APPENDIX C zur *Variantenuntersuchung*

Vergleich Untervarianten C01-1 und C01-1A

Variantenbetrachtung C01-1a*Veranlassung:*

Mit Schreiben vom 05. Februar 2014 wurde von Frau Dr. Bludau-Mysegades, Bürgerinitiative Mensch und Milan, Gladebeck, eine alternative Trassenführung im Bereich Gladebeck vorgeschlagen. Der Vorschlag wird nachfolgend aus technisch-wirtschaftlicher, umweltfachlicher und raumstruktureller Sicht auf Basis des derzeitigen Kenntnisstandes bewertet.

Abbildung 1: Varianten C01-1 und C01-1a – Topografische Karte

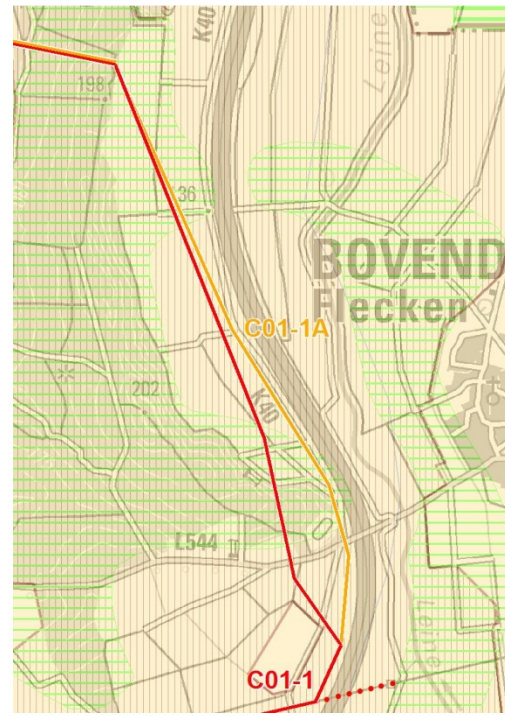
Variante C01-1	Variante C01-1aÜberspannung	Variante C01-1a Schneise
	1 Technisch-wirtschaftliche Kriterien		
Gesamtlänge der Variante	2,6 km	2,7 km	2,7 km
Anzahl Maststandorte	8	8	8
Neutrassierung in Bündelung (< 200 m) mit Bundesautobahn	1,0 km	2,1 km	2,1 km
Neubau mit Rückbau einer bestehenden Leitung (unter Mitnahme der bestehenden Leitung)	Bei allen drei Varianten trassenferne Mitnahme (> 200 m Abstand zu rückzubauender Trasse) einer bestehenden Leitung auf jeweils gesamter Variantenlänge		
Wirtschaftlichkeit (relative Wirtschaftlichkeit auf Grund eines Kostenvergleichs)	100%	101.4%	98.5%
	Fazit technisch-wirtschaftlich Kriterien Aus technisch-wirtschaftlicher Sicht ist die Variante C01-1a Überspannung aufgrund der notwendigen Errichtung eines Maststandortes >90 m zu Querung des Bergrückens „Lieth“ am ungünstigsten einzustufen.

Variante C01-1	Variante C01-1aÜberspannung	Variante C01-1a Schneise
	4 Zusammenfassende Darstellung		
	<p>Für alle drei Varianten sind in Bezug auf das Schutzgut Mensch aufgrund der Einhaltung immissionsschutzrechtlicher Bestimmung sowie der Siedlungsabstände gemäß LROP von 400 m bzw. 200 m erhebliche Beeinträchtigungen auszuschließen. Aufgrund der stärkeren visuellen Auswirkungen der Varianten C01-1a Überspannung und C01-1a Schneise auf den Flecken Bovenden wird die Variante C01-1 für das Schutzgut Mensch als günstiger eingestuft.</p> <p>Schutzgut Tiere und Pflanzen: Auch wenn voraussichtlich bei allen Varianten artenschutzfachliche Verbotstatbestände nach § 44 (1) BNatSchG ggf. durch entsprechende Vermeidungs- und Ausgleichsmaßnahmen (CEF-Maßnahmen) nicht eintreten, so sind die möglichen artenschutzfachlichen Konflikte bei der Variante C01-1a Schneise aufgrund des hier notwendigen flächigen Waldeinschlages im Bereich des Schutzstreifens am höchsten. Am günstigsten ist aus Sicht des Schutzgutes Tiere/Pflanzen Variante C01-1a Überspannung zu bewerten, da hier keine Waldinanspruchnahme erfolgt. Dies gilt auch in Bezug auf das raumstrukturelle Kriterium Forstwirtschaft.</p> <p>In Bezug auf das Schutzgut Landschaft ist festzustellen, dass alle drei Varianten auf gesamter Länge das LSG Leinebergland queren. Die Neuerrichtung eines auf dem bewaldeten Bergrücken des „Lieth“ exponierten Maststandortes von 95 m Höhe führt bei Variante C01-1 zu <u>hohen</u> Beeinträchtigungen des Landschaftsbildes. Demgegenüber führen bei den Varianten C01-1a Schneise und C01-1a Überspannung die Neuerrichtung von zwei hohen bzw. sehr hohen Masten (70 m bzw. bis 110 m) vor dem Bergrücken des „Lieth“ sowie der notwendige vollständige Rückschnitt des Waldes bis zum Sportplatz (C01-1a Schneise) zu <u>sehr hohen</u> Beeinträchtigungen des Landschaftsbildes. Variante C01-1 wird insofern als günstiger für das Schutzgut Landschaft bewertet.</p> <p>Zusammenfassend ergibt sich folgendes Ergebnis:</p> <ul style="list-style-type: none"> • Die Variante C01-1a Überspannung ist für zwei Schutzgüter (Mensch und Landschaftsbild) aufgrund der sehr hohen visuellen Auswirkungen auf die Ortslage Bovenden und das Landschaftsbild des Bergrücken „Lieth“ infolge der Errichtung zweier sehr hoher Masten (C01-1a Überspannung) als ungünstig zu bewerten. • Die Variante C01-1a Schneise ist für drei Schutzgüter (Mensch, Tiere/Pflanzen, Landschaftsbild) sowie forstfachliche Belange aufgrund des notwendigen Waldeinschlages im Bereich des Schutzstreifens bis zum Sportplatz als ungünstig zu bewerten. • Die Variante C01-1 ist aus Sicht des Schutzgutes Tiere/Pflanzen ungünstiger als Variante C01-1a Überspannung, jedoch grundsätzlich machbar, da die hiermit verbundenen Eingriffe ausgleichbar sind und artenschutzrechtlichen Verbotstatbestände unter Berücksichtigung entsprechender Vermeidungs- und Ausgleichsmaßnahmen (CEF-Maßnahmen) auszuschließen sind. Da die Variante C01-1 für die Schutzgüter Mensch und Landschaft am günstigsten eingestuft sind, wird dieser Variante somit insgesamt der Vorzug gegeben.

Abbildung 3: Varianten C01-1 und C01-1a – Schutzgut Landschaft

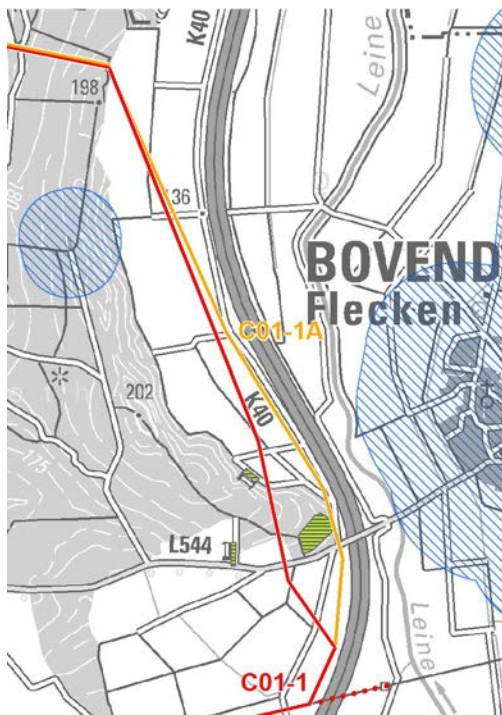
<p>2.3 Schutzgut Landschaft und Landschaftsbild</p>		
<p>2.3.1 Erscheinungsbild der Landschaft</p>	<p>Der Bereich um die Varianten (Radius 1.500 m gem. NLT 2011) wird teilweise landwirtschaftlich genutzt und ist durch einen größeren Waldbereich unmittelbar westlich und durch das Leinetal östlich der Varianten gegliedert. Im Osten befindet sich die Ortslage Flecken Bovenden und im Westen die Ortslage Lenglern.</p> <p>Vorbelastungen ergeben sich durch die östlich parallel zu den Varianten verlaufende BAB7.</p>		
	<p>Die Neuerrichtung eines auf dem bewaldeten Bergrücken des „Lieth“ exponierten Maststandortes von 95 m Höhe führt zu <u>hohen</u> Beeinträchtigungen des Landschaftsbildes.</p>	<p>Die Neuerrichtung von zwei sehr hohen Masten (105 bzw. 110 m Höhe) vor dem Bergrücken des „Lieth“, welche zur Überspannung des Waldes notwendig sind, führt zu <u>sehr hohen</u> Beeinträchtigungen des Landschaftsbildes.</p>	<p>Die Neuerrichtung von zwei hohen Masten (ca. 70 m Höhe) vor dem Bergrücken des „Lieth“ sowie der vollständige Rückschnitt des Waldes bis zum Sportplatz, welcher im Bereich der Schneise bei Realisierung der Variante C01-1a Schneise notwendig ist, führen zu <u>sehr hohen</u> Beeinträchtigungen des Landschaftsbildes.</p>

2.3.3 Landschafts- und Naturschutzgebiete	Alle drei Varianten queren auf gesamter Länge das LSG Leinebergland. Die Vorbelastung durch die parallel verlaufende BAB7 im Osten der Varianten belaufen sich bei Variante C01-1 auf ca. 1.100 m und bei den Varianten C01-1a Überspannung und C01-1a Schneise auf ca. 2.200 m.		
	Fazit für Schutzgut Landschaft und Landschaftsbild Alle drei Varianten queren auf gesamter Länge das LSG Leinebergland. Die Neuerrichtung eines auf dem bewaldeten Bergrücken des „Lieth“ exponierten Maststandortes von 95 m Höhe führt bei Variante C01-1 zu <u>hohen</u> Beeinträchtigungen des Landschaftsbildes. Demgegenüber führen bei den Varianten C01-1a Schneise und C01-1a Überspannung die Neuerrichtung von zwei hohen bzw. sehr hohen Masten (70 m bzw. bis 110 m) vor dem Bergrücken des „Lieth“ sowie der notwendige vollständige Rückschnitt des Waldes bis zum Sportplatz (C01-1a Schneise) zu <u>sehr hohen</u> Beeinträchtigungen des Landschaftsbildes. Variante C01-1 wird insofern als günstiger für das Schutzgut Landschaft bewertet.

Abbildung 2: Varianten C01-1 und C01-1a – Schutzgut Mensch

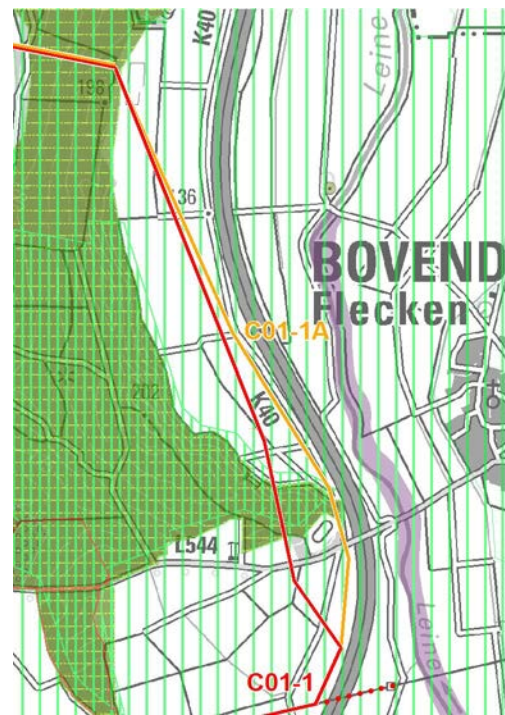
2.1.3 Sichtbeziehungen aus trassen-nahen Siedlungsbereichen	Die Neuerrichtung eines auf dem bewaldeten Bergrücken des „Lieth“ exponierten Maststandortes von 95 m Höhe führt zu <u>hohen</u> visuellen Belastungen für Bovenden.	Die Neuerrichtung von zwei sehr hohen Masten (ca. 105 bzw. 110 m Höhe) vor dem Bergrücken des „Lieth“, welche zur Überspannung des Waldes notwendig sind, führt zu <u>sehr hohen</u> visuellen Belastungen für Bovenden.	Die Neuerrichtung von zwei hohen Masten (ca. 70 m Höhe) vor dem Bergrücken des „Lieth“ sowie der vollständige Rückschnitt des Waldes bis zum Sportplatz, welcher im Bereich der Schneise bei Realisierung der Variante C01-1a Schneise notwendig ist, führt zu <u>sehr hohen</u> visuellen Belastungen für Bovenden.
	Fazit für Schutzgut Mensch Bei allen drei Varianten ist aufgrund der Einhaltung immissionsschutzrechtlicher Bestimmung sowie der Siedlungsabstände gemäß LROP von 400 m bzw. 200 m eine erhebliche Beeinträchtigung hinsichtlich des Schutzgutes Mensch auszuschließen. Alle Varianten queren einen regional bedeutsamen Radweg, der unmittelbar an einer Straße (L544) verläuft und damit eine Vorbelastung durch diese erfährt. Darüber hinaus queren alle Varianten ein „Vorbehaltsgebiet für die Erholung“ auf unterschiedlichen Längen, wobei Variante C01-1 die längere Querung aufweist. Die Varianten C01-1a Überspannung und C01-1a Schneise queren randlich einen Sportplatz. Die Neuerrichtung eines auf dem bewaldeten Bergrücken des „Lieth“ exponierten Maststandortes von 95 m Höhe führt bei Variante C01-1 zu <u>hohen</u> visuellen Belastungen des Ortsrandes von Bovenden. Demgegenüber führen bei den Varianten C01-1a die Neuerrichtung von zwei hohen bzw. sehr hohen Masten (70 m bzw. bis 110 m) vor dem Bergrücken des „Lieth“ sowie der notwendige vollständige Rückschnitt des Waldes bis zum Sportplatz (C01-1a Schneise) zu <u>sehr hohen</u> visuellen Belastungen für Bovenden. Alle drei Varianten sind somit in Bezug auf das Schutzgut Mensch machbar. Aufgrund der stärkeren visuellen Auswirkungen der Varianten C01-1a Überspannung und C01-1a Schneise auf die Ortslage Bovenden wird die Variante C01-1 für das Schutzgut Mensch als günstiger eingestuft.

Abbildung 4: Varianten C01-1 und C01-1a – Schutzgut Tiere/Pflanzen

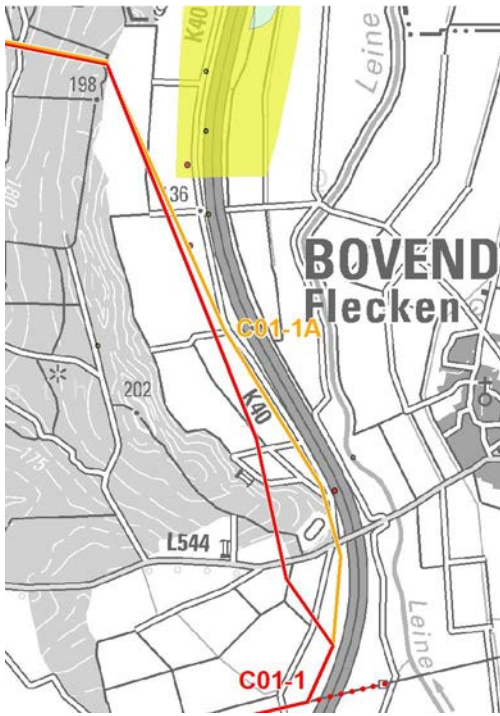
<p>Fazit für Schutzgut Tiere und Pflanzen</p> <p>Ein geplanter Maststandort der Variante C01-1 befindet sich in einem Laubforst mit einheimischen Arten. Alle drei Varianten queren einen historischen Waldstandort, wobei Variante C01-1 die längere Querung aufweist. Variante C01-1 quert zudem ein Vorranggebiet für Natur- und Landschaft. Unter Beachtung der entsprechenden Beeinträchtigungen bzw. Eingriffe durch das Vorhaben sind die Varianten C01-1 und C01-1a Schneise (d.h Waldeinschlagim Bereich der Schneise) im Vergleich zur Variante C01-1a Überspannung als ungünstig zu werten.</p> <p>Auch wenn voraussichtlich bei allen Varianten artenschutzfachliche Verbotstatbestände nach § 44 (1) BNatSchG ggf. durch entsprechende Vermeidungs- und Ausgleichsmaßnahmen (CEF-Maßnahmen) nicht eintreten, so sind die möglichen artenschutzfachlichen Konflikte bei der Variante C01-1a Schneise aufgrund des hier notwendigen flächigen Waldeinschlages im Bereich des Schutzstreifens am höchsten. Am günstigsten ist aus Sicht des Schutzgutes Tiere/Pflanzen Variante C01-1a Überspannung zu bewerten, da hier keine Waldinanspruchnahme erfolgt.</p>

Abbildung 1: Varianten C01-3 und C01-3a – Topografische Karte

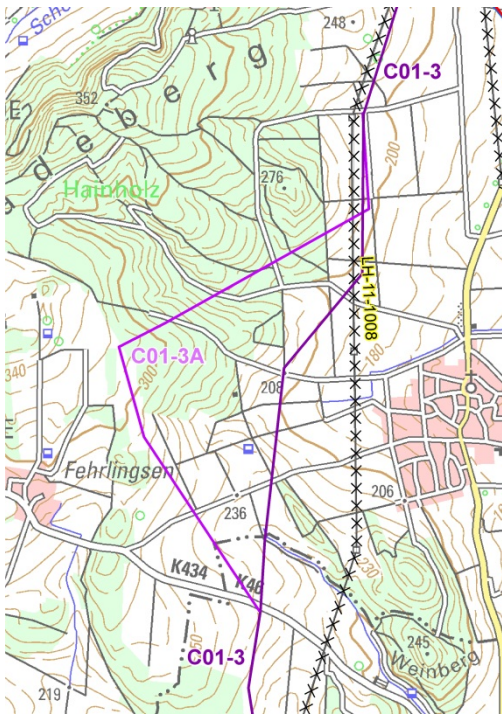
Variante C01-3	Variante C01-3a Überspannung	Variante C01-3a Schneise
	1 Technisch-wirtschaftliche Kriterien		
Gesamtlänge der Variante	2,7 km	3,6 km	3,6 km
Anzahl Maststandorte	9	10	10
Neutrassierung in Bündelung (< 200 m)	0,0 km	0,0 km	0,0 km
Neubau mit Rückbau einer bestehenden Leitung (unter Mitnahme der bestehenden Leitung)	Bei Variante C01-3 wird eine bestehende Leitung auf ca. 800 m trassengleich mitgenommen (< 50 m Abstand zu rückzubauender Trasse). Auf einer Länge von ca. 1,9 km findet eine trassenferne Mitnahme (> 200 m Abstand zu rückzubauender Trasse) einer bestehenden Leitung statt.	Die Varianten C01-3a Überspannung und C01-3a Schneise nehmen jeweils auf ca. 500 m eine bestehende Leitung trassengleich mit (< 50 m Abstand zu rückzubauender Trasse). Auf einer Länge von ca. 3,1 km findet eine trassenferne Mitnahme (> 200 m Abstand zu rückzubauender Trasse) einer bestehenden Leitung statt.

Wirtschaftlichkeit (relative Wirtschaftlichkeit auf Grund eines Kostenvergleichs)	100%	114%	109%
	Fazit technisch-wirtschaftlich Kriterien Aus technisch-wirtschaftlicher Sicht ist die Variante C01-3a insbesondere aufgrund der für die Waldüberspannung vorgesehenen hohen Masten von ca. 90 m um 14 % ungünstiger als C01-3 einzustufen.		
	2 Umweltfachliche Kriterien

<p>4 Zusammenfassende Darstellung</p>		
	<p>Für alle drei Varianten sind in Bezug auf das Schutzgut Mensch aufgrund der Einhaltung immissionsschutzrechtlicher Bestimmung sowie der Siedlungsabstände gemäß LROP von 400 m bzw. 200 m erhebliche Beeinträchtigungen auszuschließen. Aufgrund der stärkeren visuellen Auswirkungen der Varianten C01-3 und C01-3a Überspannung auf Gladebeck wird die Variante C01-3a Schneise für das Schutzgut Mensch als günstiger eingestuft.</p> <p>Aus Sicht des Schutzgutes Tiere/Pflanzen stellen sich die Variante C01-3 a mit Überspannung und Variante C01-3a Schneise als nicht realisierbar dar, da sie nachzeitigem Kenntnisstand aus Sicht des Gebiets- und Artenschutzes im Sinne des § 34 und § 44 BNatSchG nicht machbar sind. Am günstigsten ist aus Sicht des Schutzgutes Tiere/Pflanzen Variante C01-3, da hier u.a. keine Inanspruchnahme hochwertiger Waldbereiche erfolgt. Dies gilt auch in Bezug auf das raumstrukturelle Kriterium Forstwirtschaft.</p> <p>In Bezug auf das Schutzgut Landschaft ist festzustellen, dass alle drei Varianten auf gesamter Länge sowohl das LSG Leinebergland als auch ein Gebiet mit sehr hohem Landschaftsbildwert queren. Die Neuerrichtung von fünf Maststandorten mit einer Höhe von ca. 60 m im Offenlandbereich westlich vor Gladebeck führt bei Variante C01-3 zu <u>hohen</u> Beeinträchtigungen des Landschaftsbildes im LSG Leinebergtal. Demgegenüber führen bei den Varianten C01-3a Schneise und C01-3a Überspannung die Neuerrichtung von vier hohen bzw. sehr hohen Masten (60 m bzw. bis 90 m) im Waldbereich vor dem „Gladenberg“ sowie der notwendige vollständige Rückschnitt des Waldes bei Variante C01-3a Schneise zu insgesamt <u>sehr hohen</u> Beeinträchtigungen der Landschaft und des Landschaftsbildes im LSG Leinebergland. Variante C01-3 wird insofern als günstiger für das Schutzgut Landschaft bewertet</p> <p>Zusammenfassend ergibt sich folgendes Ergebnis:</p> <ul style="list-style-type: none"> • Die Variante C01-3a Überspannung ist für zwei Schutzgüter (Mensch und Landschaftsbild) aufgrund der hohen bis sehr hohen visuellen Auswirkungen auf Gladebeck und das Landschaftsbild im LSG Leinebergtal im Waldbereich vor dem „Gladenberg“ infolge der Errichtung vier sehr hoher Masten als ungünstig zu bewerten. • Die Variante C01-3a Schneise ist für die Schutzgüter Tiere/Pflanzen und Landschaftsbild) sowie forstfachliche Belange aufgrund des notwendigen Waldeinschlages im Bereich des Schutzstreifens als ungünstig zu bewerten. • Die Variante C01-3 ist aus Sicht des Schutzgutes Mensch ungünstiger im Vergleich zu den beiden anderen Varianten. Demgegenüber wird Variante C01-3 für die Schutzgüter Tiere/Pflanzen und Landschaft sowie aus Sicht forstwirtschaftlicher Belange am günstigsten eingestuft sind. Daher wird der Variante C01-3 insgesamt der Vorzug gegeben.

Abbildung 3: Varianten C01-3 und C01-3a – Schutzgut Landschaft

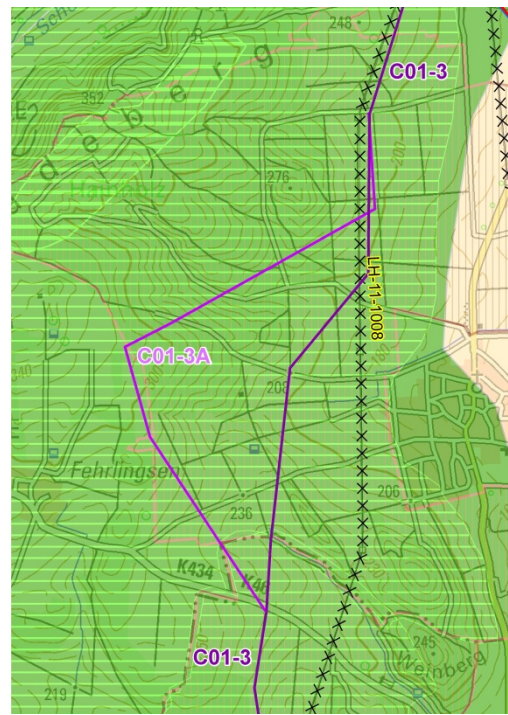
Variante C01-3	Variante C01-3a Überspannung	Variante C01-3a Schneise
	2.3 Schutzgut Landschaft und Landschaftsbild		
2.3.1 Erscheinungsbild der Landschaft	<p>Der Bereich um die Varianten C01-3 und C01-3a (Radius 1.500 m gem. NLT 2011) wird teilweise landwirtschaftlich genutzt und ist durch einen größeren Waldbereich unmittelbar westlich der Variante C01-3 gegliedert (Variante C01-3a verläuft direkt durch den Waldbereich). Vorbelastungen ergeben sich durch die 110-kV-Freileitung der ENE (Bl. 11-1008). Beide Varianten befinden sich in jeweils gesamter Länge in einem Gebiet mit sehr hohem Landschaftsbildwert.</p>		
	Die Neuerrichtung von fünf Maststandorten mit einer Höhe von ca. 60 m im Offenlandbereich westlich von Gladebeck führt zu <u>hohen</u> Beeinträchtigungen des Landschaftsbildes.	Die Neuerrichtung von vier sehr hohen Masten (ca. 90 m Höhe) im Waldbereich vor dem „Gladenberg“ welche zur Überspannung des Waldes notwendig sind“ führt zu <u>sehr hohen</u> Beeinträchtigungen des Landschaftsbildes.	Die Neuerrichtung von vier hohen Masten (ca. 60 m Höhe) im Waldbereich vor dem „Gladenberg“, einhergehend mit dem vollständigen Rückschnitt des Waldes, welcher im Bereich der Schneise bei Realisierung der Variante C01-3a Schneise notwendig ist,“ führt zu <u>hohen</u> Beeinträchtigungen des Landschaftsbildes.

2.3.3 Landschafts- und Naturschutzgebiete	Alle Varianten queren auf ihrer gesamten Länge das LSG Leinebergland. Die Vorbelastung durch die bestehende 110-kV-Freileitung der ENE belaufen sich bei Variante C01-3 auf ca. 800 m und bei den Varianten C01-3a Überspannung und C01-3a Schneise auf ca. 500 m.		
	<p>Fazit für Schutzgut Landschaft und Landschaftsbild Die Errichtung der geplanten 380-kV-Freileitung steht in allen drei Varianten im Konflikt mit den Verboten der Schutzgebietsverordnung des LSGs Leinebergland des Landkreises Northeim. Alle Varianten können aufgrund des überwiegenden öffentlichen Interesses die Vorgaben der LSG-VOen grundsätzlich überwinden (Erlaubnismöglichkeit, Befreiung nach § 67 BNatSchG). Die Neuerrichtung von fünf Maststandorten mit einer Höhe von ca. 60 m im Offenlandbereich westlich von Gladebeck führt bei Variante C01-3 zu <u>hohen</u> Beeinträchtigungen des Landschaftsbildes. Demgegenüber führen bei den Varianten C01-3a Schneise und C01-3a Überspannung die Neuerrichtung von vier hohen bzw. sehr hohen Masten (60 m bzw. bis 90 m) im Waldbereich vor dem „Gladenberg“ sowie der notwendige vollständige Rückschnitt des Waldes bei Variante C01-3a Schneise zu insgesamt <u>sehr hohen</u> Beeinträchtigungen der Landschaft und des Landschaftsbildes. Variante C01-3 wird insofern sowie auch aus Gründen einer längeren Nutzung des Trassenraumes der bestehenden 110-kV-Leitung der ENE als günstiger für das Schutzgut Landschaft bewertet.</p>

Abbildung 2: Varianten C01-3 und C01-3a – Schutzgut Mensch

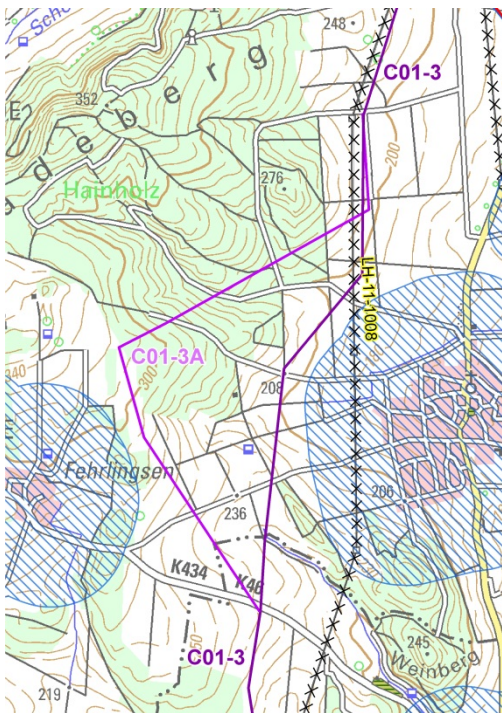
2.1.3 Sichtbeziehungen aus trassennahen Siedlungsbereichen	Die Neuerrichtung von fünf Maststandorten mit einer Höhe von ca. 60 m im Offenlandbereich westlich von Gladebeck führt zu <u>sehr hohen</u> visuellen Belastungen für Gladebeck.	Die Neuerrichtung von vier sehr hohen Masten (90 m Höhe) im Waldbereich vor dem „Gladenberg“, welche zur Überspannung des Waldes notwendig sind, führt zu <u>hohen bis sehr hohen</u> visuellen Belastungen für Gladebeck.	Die Neuerrichtung von vier hohen Masten (ca. 60 m Höhe) im Waldbereich vor dem „Gladenberg“, einhergehend mit dem vollständigen Rückschnitt des Waldes, welcher im Bereich der Schneise bei Realisierung der Variante C01-3a Schneise notwendig ist, führt zu <u>hohen</u> visuellen Belastungen für Gladebeck.
	<p>Fazit für Schutzgut Mensch Bei allen drei Varianten ist aufgrund der Einhaltung immissionsschutzrechtlicher Bestimmung sowie der Siedlungsabstände gemäß LROP von 400 m bzw. 200 m eine erhebliche Beeinträchtigung hinsichtlich des Schutzgutes Mensch auszuschließen. Alle Varianten queren einen regional bedeutsamen Radweg. Darüber hinaus queren alle Varianten ein „Vorsorgegebiet für Erholung“ auf jeweils nahezu kompletter, wobei die Varianten C01-3a Überspannung und C01-3a Schneise die längere Querung aufweisen. Die Neuerrichtung von fünf Maststandorten mit einer Höhe von ca. 60 m im Offenlandbereich westlich von Gladebeck führt bei Variante C01-3 zu <u>sehr hohen</u> visuellen Belastungen für Gladebeck. Demgegenüber führen bei den Varianten C01-3a Überspannung und C01-3a Schneise die Neuerrichtung von vier sehr hohen bzw. hohen Masten (90 m bzw. 60 m) im Waldbereich vor dem „Gladenberg“ sowie der notwendige vollständige Rückschnitt des Waldes (C01-3a Schneise) zu <u>hohen bis sehr hohen</u> bzw. <u>hohen</u> visuellen Belastungen für Gladebeck. Alle drei Varianten sind somit in Bezug auf das Schutzgut Mensch grundsätzlich machbar. Aufgrund der stärkeren visuellen Auswirkungen der Varianten C01-3a Überspannung und C01-3 auf die Ortslage Gladebeck wird die Variante C01-3a Schneise für das Schutzgut Mensch als günstiger eingestuft.</p>

Abbildung 4: Varianten C01-3 und C01-3a – Schutzgut Tiere/Pflanzen

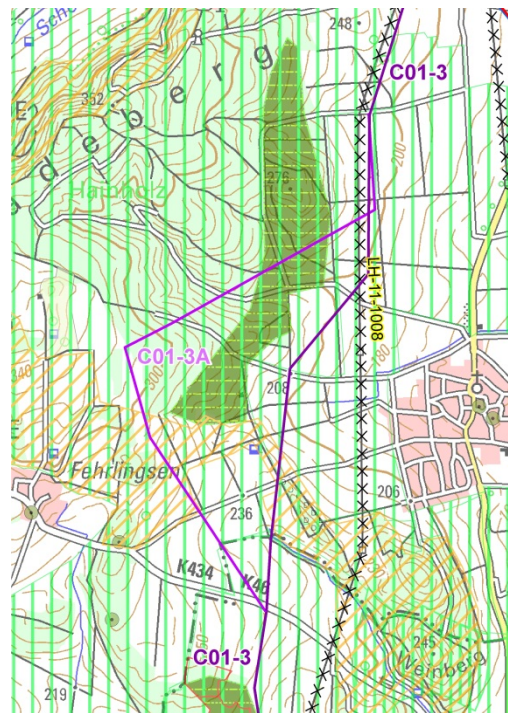
2.2.3 Planungsrelevante Tierar- ten Brutvögel, Fledermäuse, Hasel- maus, Feldhamster, Amphibien, Reptilien und Insekten	Artenschutzfachliche Verbotstatbestände nach § 44 (1) BNatSchG sind bei Berücksichtigung ent- sprechender Vermeidungs- und Ausgleichsmaß- nahmen (CEF-Maßnahmen) nicht zu erwarten.	Es liegen keine Daten bezüglich des Vorkommens planungsrelevanter Tierarten vor. Artenschutzfachliche Verbotstatbestände sind insbesondere infolge der direkten Flächeninanspruchnah- me (Maststandorte bzw. Schneise) von alten Laubwaldbeständen zu erwarten, da Verbotstatbestände nach § 44 (1) Nr. 3 BNatSchG (Zerstörung von Fortpflanzungs- und Ruhestätten) in Verbindung mit § 44 (5) einschlägig werden können.	
	Fazit für Schutzgut Tiere und Pflanzen Aus Sicht des Schutzgutes Tiere/Pflanzen stellen sich die Variante C01-3 a mit Überspannung und Variante C01-3a Schneise als nicht realisierbar dar, da sie nach derzeitigem Kenntnisstand aus Sicht des Gebiets- und Artenschutzes im Sinne des § 34 und § 44 BNatSchG nicht machbar sind. Am günstigsten ist insofern aus Sicht des Schutzgutes Tiere/Pflanzen Variante C01-3, da hier u.a. keine Inanspruchnahme hochwertiger Waldbereiche erfolgt.

Abbildung 5: Varianten C01-3 und C01-3a
– Schutzgut Kultur- und Sachgüter

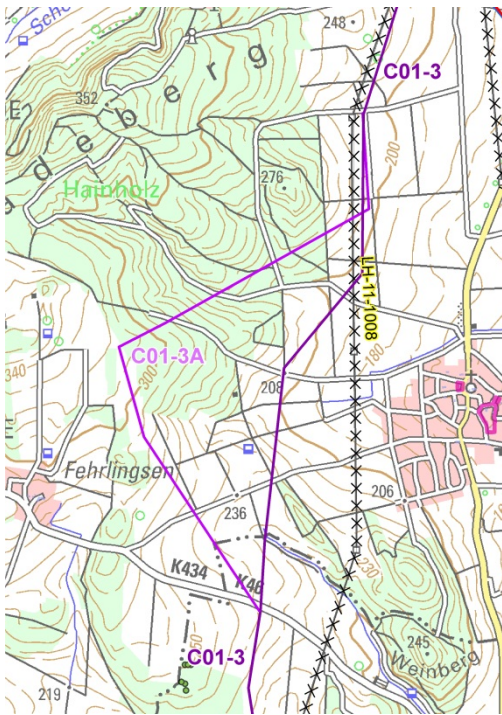
Variante C01-3	Variante C01-3a Überspannung	Variante C01-3a Schneise
	2.6 Schutzgut Kultur- und Sachgüter		
2.6.1 Weltkulturerbe, Vorranggebiete, Kulturdenkmale Welterbestätten des Kulturerbes, Kulturelles Sachgut, Baudenkmale, Bodendenkmale, Denkmale der Erdgeschichte, Schutzwürdige Ortsbilder, Grabungsschutzgebiete,	In bis zu 1.000 m Entfernung zu Varianten C01-3 befinden sich keine Baudenkmäler, die außerhalb geschlossener Bebauungen in Ortslagen liegen und somit visuell beeinträchtigt werden könnten.	Für beide Varianten liegen überwiegend keine Daten bezüglich des Schutzgutes Kultur- und Sachgüter vor. <i>Erhebliche Beeinträchtigungen sind nicht auszuschließen.</i>	
Archäologische Fundstellen	Entlang der Variante C01-3 existieren keine archäologischen Fundstellen.	Für beide Varianten liegen zum überwiegenden Teil keine Daten bezüglich archäologischer Fundstellen vor. <i>Erhebliche Beeinträchtigungen sind nicht auszuschließen.</i>

Fazit für Schutzgut Kultur- und Sachgüter Mögliche Beeinträchtigungen können durch geeignete Maßnahmen vermieden werden. Zum derzeitigen Kenntnisstand ist Variante C01-3 in Bezug auf das Schutzgut Kultur- und Sachgüter machbar. Für die umfängliche Bewertung der Variante C01-3a liegen momentan keine Daten vor.

Abbildung 6: Varianten C01-3 und C01-3a
– Raumstrukturelle Belange

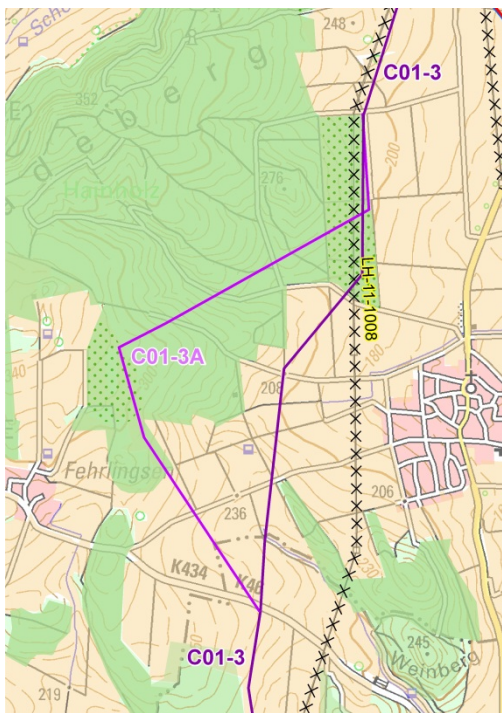
3.5 Forstwirtschaft		
	Die Variante C01-3 quert ca. 950 m ein Gebiet zur Vergrößerung des Waldanteils.	Beide Variante queren sowohl ein Vorsorgegebiet für Forstwirtschaft auf ca. 1.600 m Länge als auch ein Gebiet zur Vergrößerung des Waldanteils auf ca. 1.150 m Länge.

Variante C01-3	Variante C01-3a Überspannung	Variante C01-3a Schneise
	<p>Fazit für das raumstrukturelle Kriterium Forstwirtschaft</p> <p>Mögliche Beeinträchtigungen forstwirtschaftlicher Belange können bei Variante C01-3 und Variante C01-3a Überspannung vermieden werden. Zum derzeitigen Kenntnisstand sind beide Varianten in Bezug auf das raumstrukturelle Kriterium Forstwirtschaft machbar. Variante C01-3a Schneise stellt aufgrund der Entfernung eines Mischwaldes einen erheblichen Eingriff in das raumstrukturelle Kriterium Forstwirtschaft dar und ist lediglich mit entsprechenden forstwirtschaftlichen Ausgleichsmaßnahmen machbar.</p>		
	<p>3.6 Landwirtschaft</p>		
	<p><i>Hinsichtlich des raumstrukturellen Kriteriums Landwirtschaft sind keine entscheidungsrelevanten Sachverhalte gegeben.</i></p>		
	<p>3.7 Verkehr</p>		
	<p><i>Hinsichtlich des raumstrukturellen Kriteriums Verkehr sind keine entscheidungsrelevanten Sachverhalte gegeben.</i></p>
